## 資料1

# 地下水汚染対策(揚水井戸1号～3号)の取組状況

# 前回の専門家会議(R4.1.19)での主な指摘事項

# 2号揚水井戸および周辺観測井戸の孔内水位の変動状況

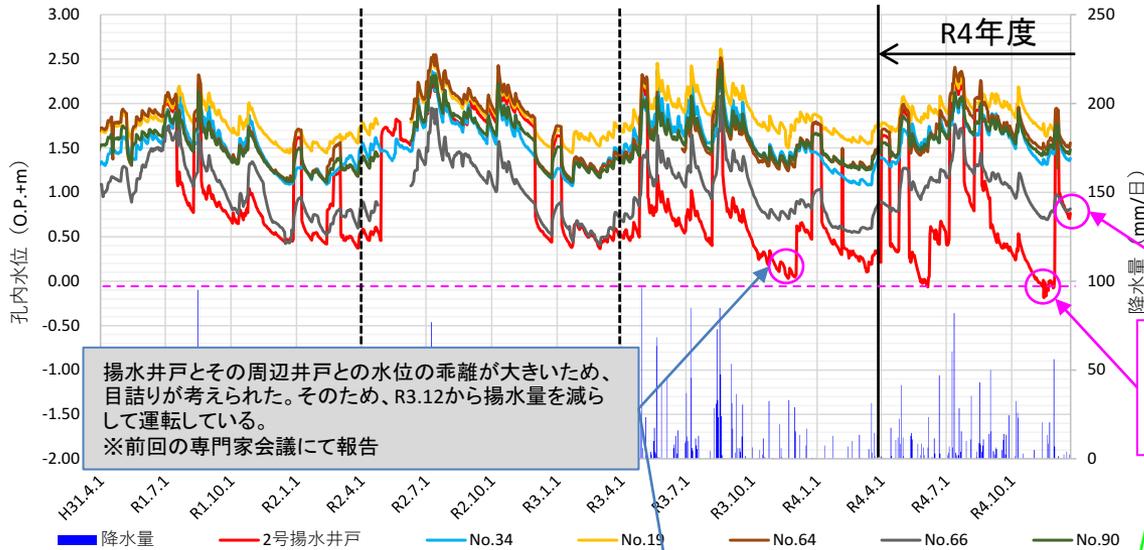
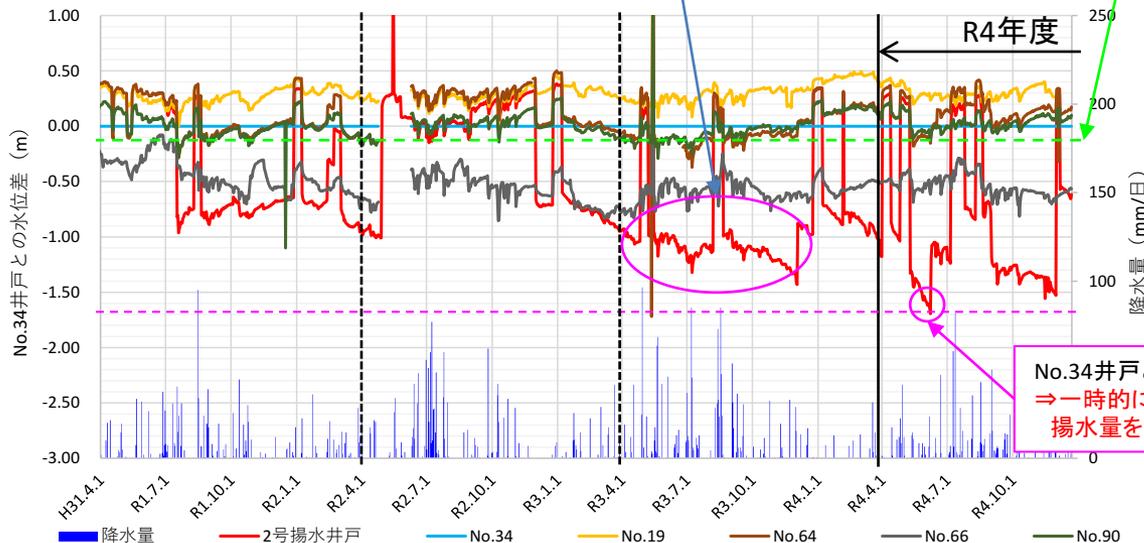
- 1 2号揚水井戸では、地下水位の低下が大きく目詰まりの可能性【資料1 p.7】
- 2 3号揚水井戸は、地下水位の低下が顕著であり注視すべきである【資料1 p. 8】
- 3 2号揚水井戸周辺の3地点(2-1、2-2、2-4地点)での沈下量が、他地点と比べて大きい【資料1 p. 11】
- 4 No.62、88井戸では、1,2-ジクロロエチレンからクロロエチレンへの分解は進むが、総物質質量(総モル濃度)に大きな変化はなく、停滞状態になっている【資料1 p. 19】
- 5 第2帯水層のNo.40井戸では高濃度汚染が確認されており、その周辺の第1帯水層の井戸(No.16,17,45井戸)の水質を注視すべきである【資料2 p.11】
- 6 水質測定は、降雨の影響を受けないよう、5月は入梅前、11月は下旬に実施することが望ましい【資料1、2】  
⇒梅雨：R4/6/14～28、採水：R4/5/11～17、R4/11/14～21
- 7 今後、対策の効果については、有害物質の回収量だけでなく、対策に伴う電力使用量(CO2発生量)なども含めて評価していく必要がある【資料1 p.21】

## 【指摘事項1】

- 12月4日にメンテナンス(井戸洗浄)実施
- 洗浄前のカメラ調査の結果、目詰りが確認された
- 洗浄後も揚水量を減らして運転
- R4.12時点で地下水位はO.P.+0.80m程度
- 今後の地下水位の状況等を確認していく

洗浄後の地下水位はO.P.+0.80m程度(R4.12時点)

- 12月4日にメンテナンス(井戸洗浄)実施
- 洗浄後も状況確認のため揚水量を減らして運転

# 3号揚水井戸および周辺観測井戸の孔内水位の変動状況

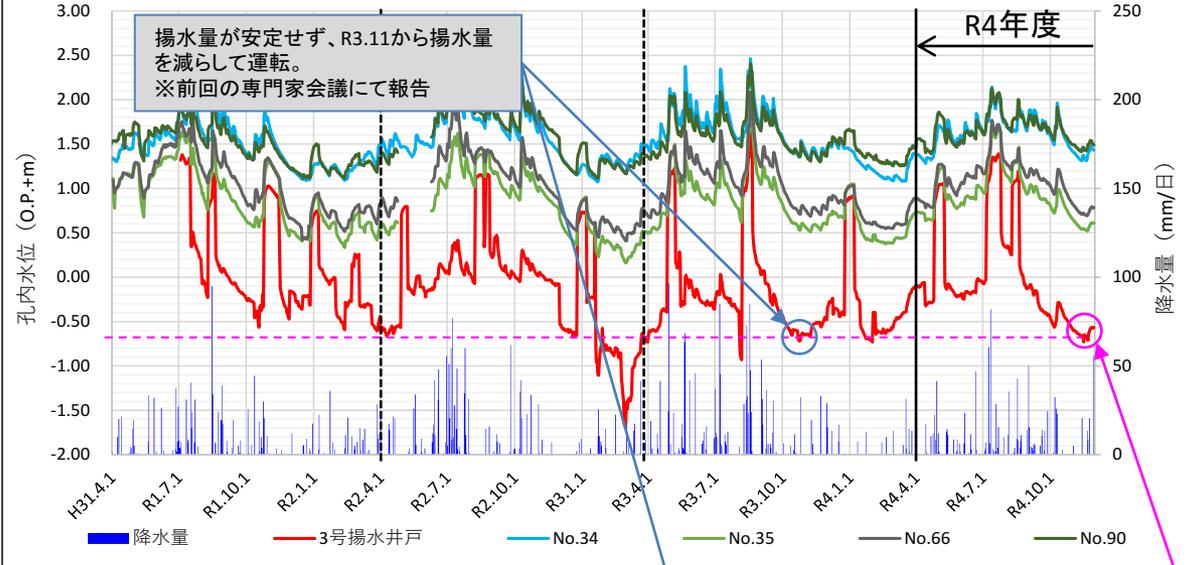
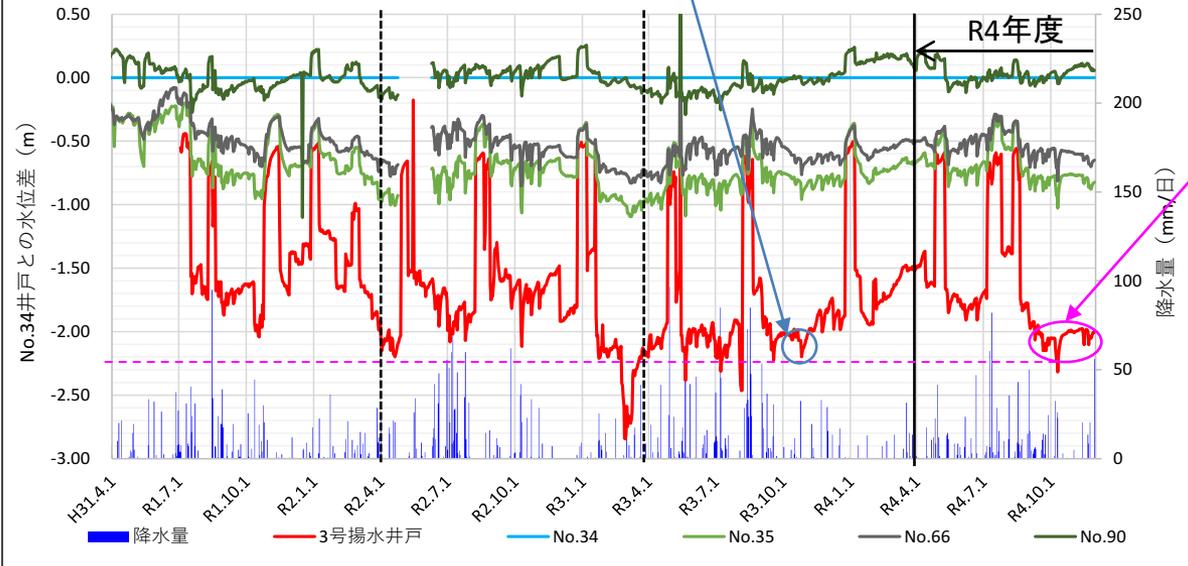
**【指摘事項2】**

最低水位はO.P.-0.70m程度 (11月)  
⇒ 既往の測定範囲内

No.34井戸との水位差-2.30m程度 (9~11月)  
⇒ 既往の測定範囲内

- 地下水は既往の測定範囲内で推移

# 地盤測量の結果

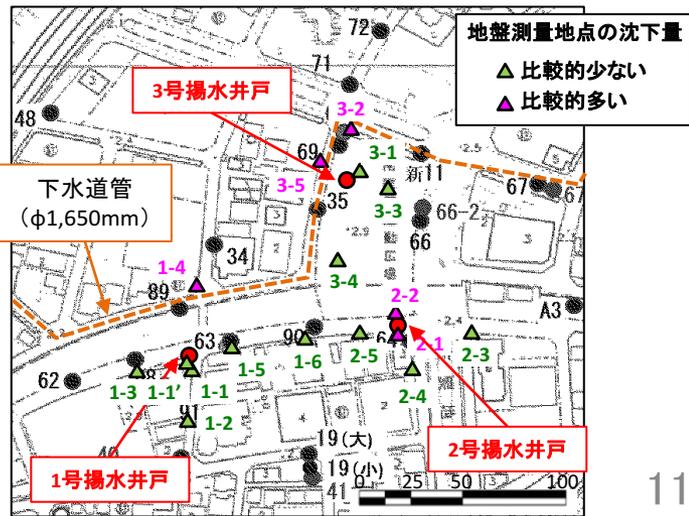
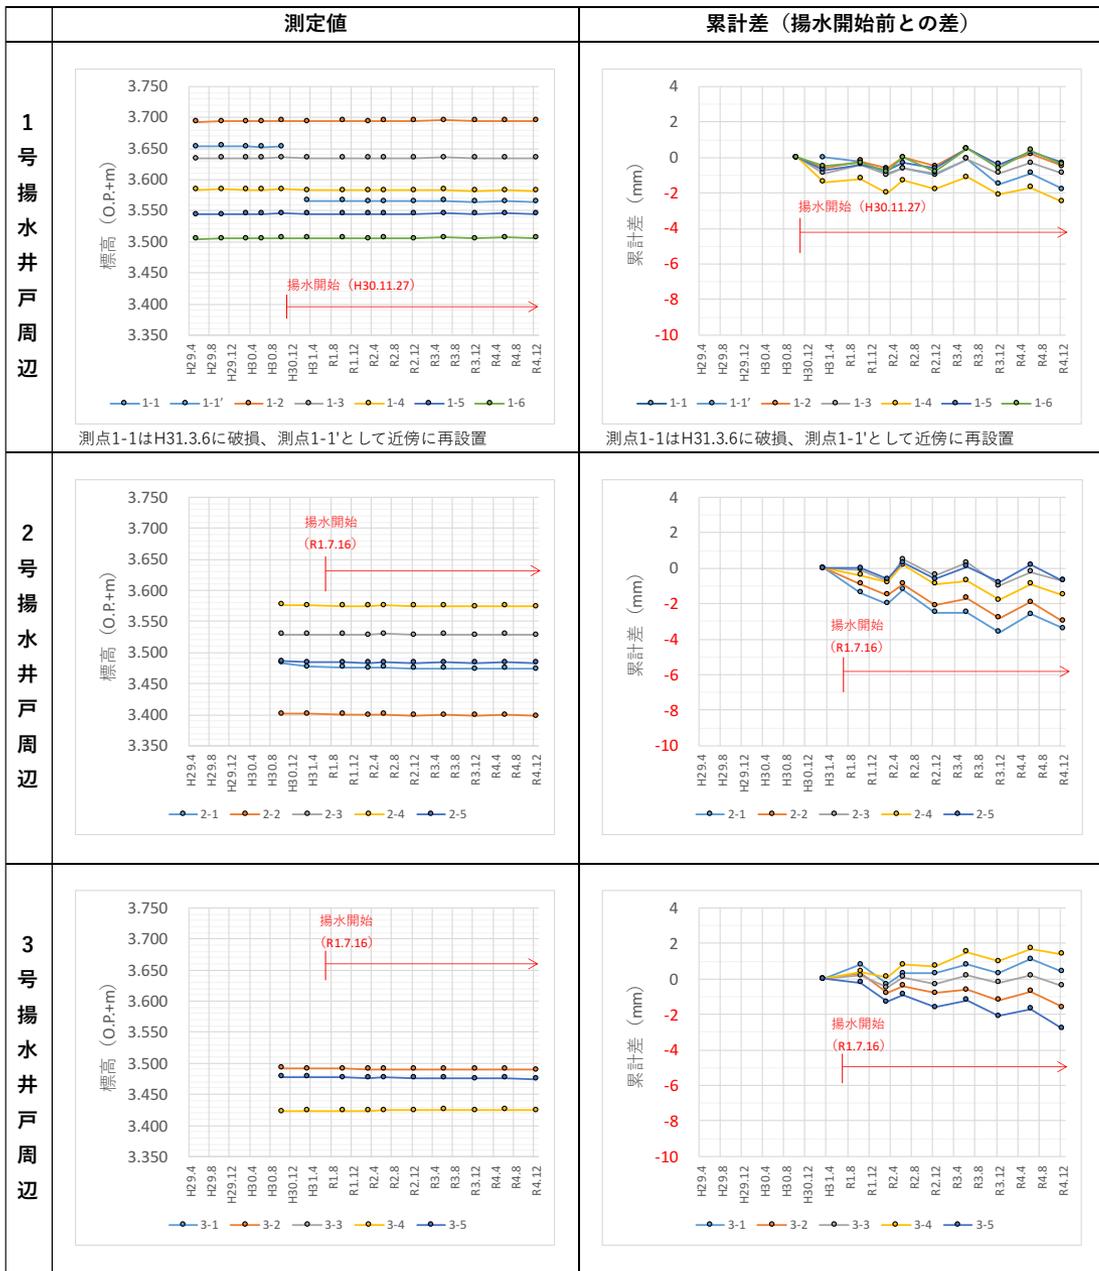
## 【指摘事項3】

- 2号揚水井戸で比較的累計差の大きい2-1、2-2、2-4地点のR4測量結果はおおむねこれまでの測量結果の範囲内
- 2-1地点：-3.4mm(-3.6mm)、2-2地点：-3.0mm(-2.8mm)、2-4地点：-1.5mm(-1.8mm)  
※括弧内はR3年度の測量結果

# No.62、No.88、1号揚水井戸の濃度変化

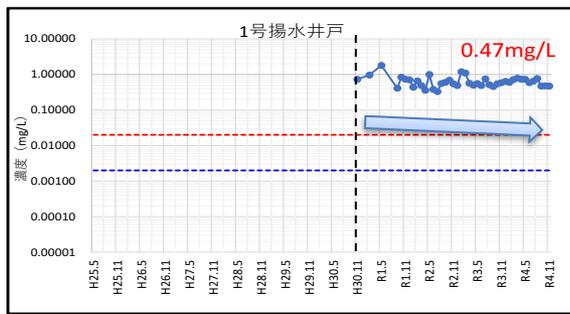
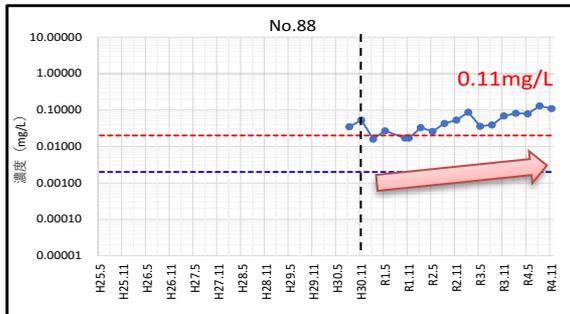
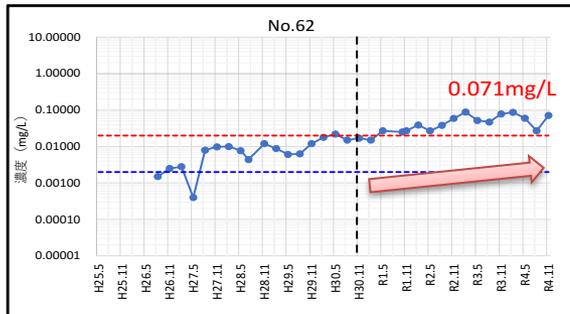
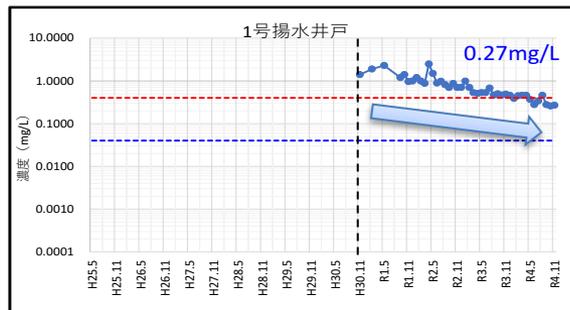
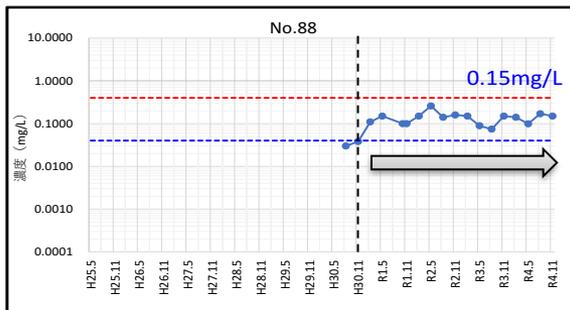
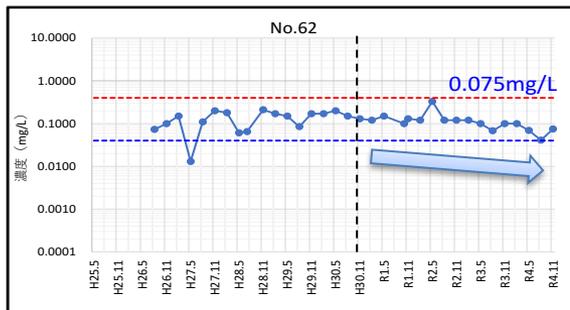
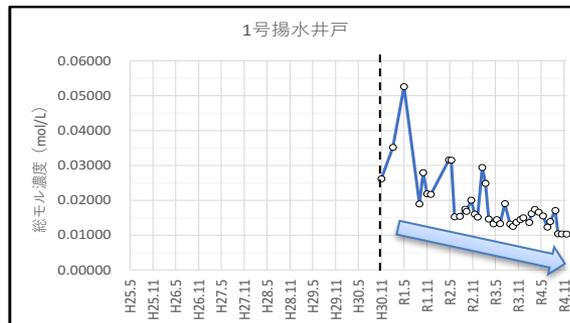
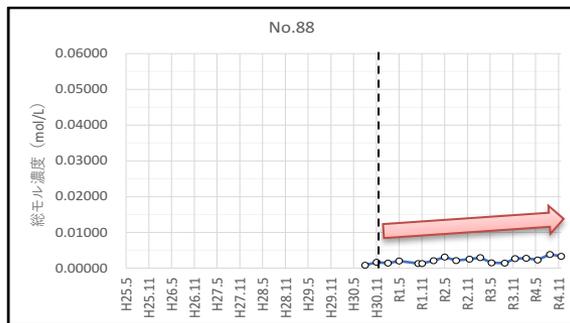
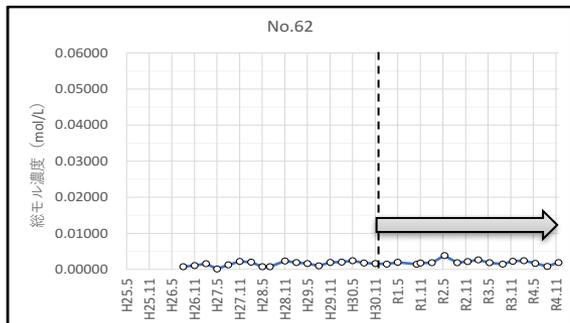
## 【指摘事項4】

- No.62、88井戸の濃度変化は、1号揚水井戸およびその周辺の観測井戸と傾向が異なる
- No.62、88井戸のクロロエチレンは上昇傾向、1,2-ジクロロエチレンは低下傾向もしくは横ばい
- No.88井戸の総モル濃度は上昇傾向、No.62井戸はほぼ一定で推移

### 【考察】

- 1号揚水井戸による汚染地下水の捕集効果<高濃度汚染プルームの移流による濃度上昇効果？
- No.62、88は地下水が停滞しやすく、1号揚水井戸による揚水の影響が及びにくい可能性 (嫌気状態で1,2-ジクロロエチレンからクロロエチレンへ分解)
- 1号揚水井戸と比べるとクロロエチレンの濃度は低いが、今後の経過を観察

# 取組実績(2)

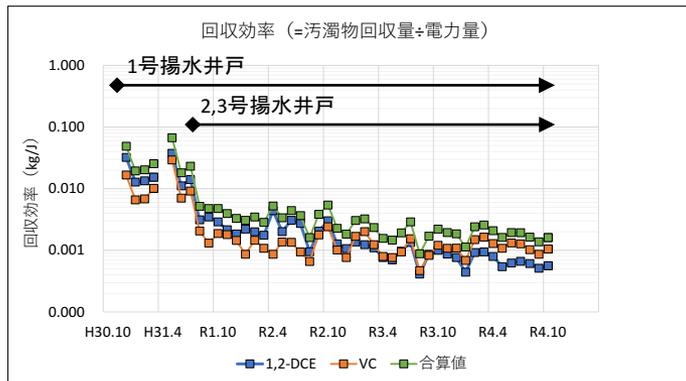
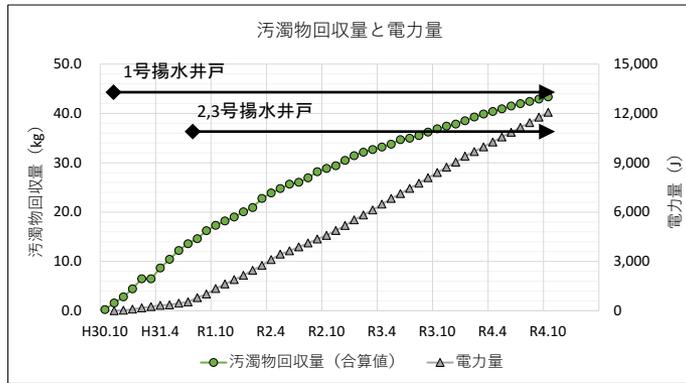
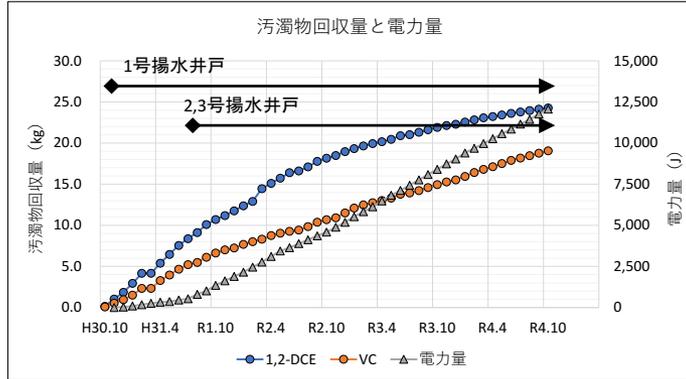
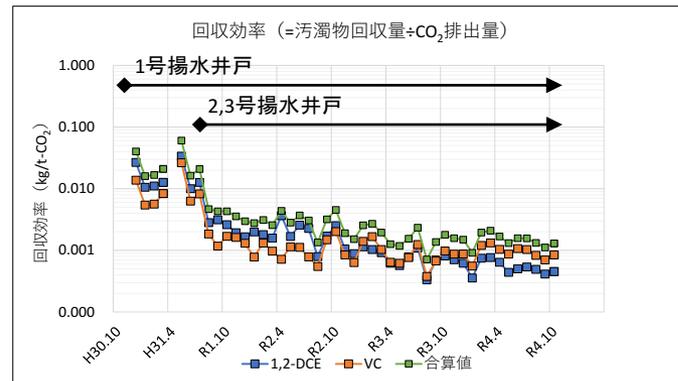
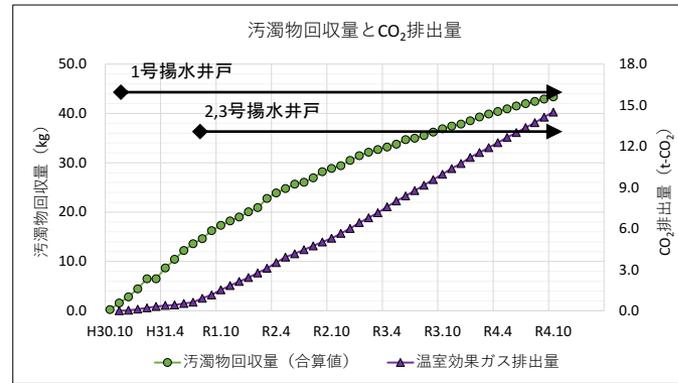
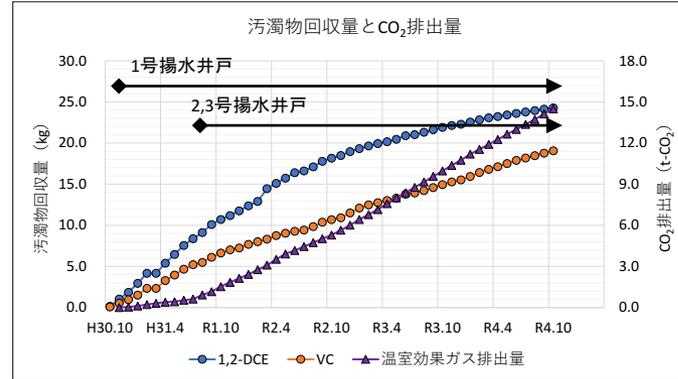
### 【指摘事項】

- 回収効率は、濃度低下に伴い、揚水対策開始当初と比べると低減しているものの、1号揚水井戸の汚染濃度は依然として高く(特にクロロエチレンは地下水環境基準値の200倍以上)、揚水による浄化対策を継続する必要がある。
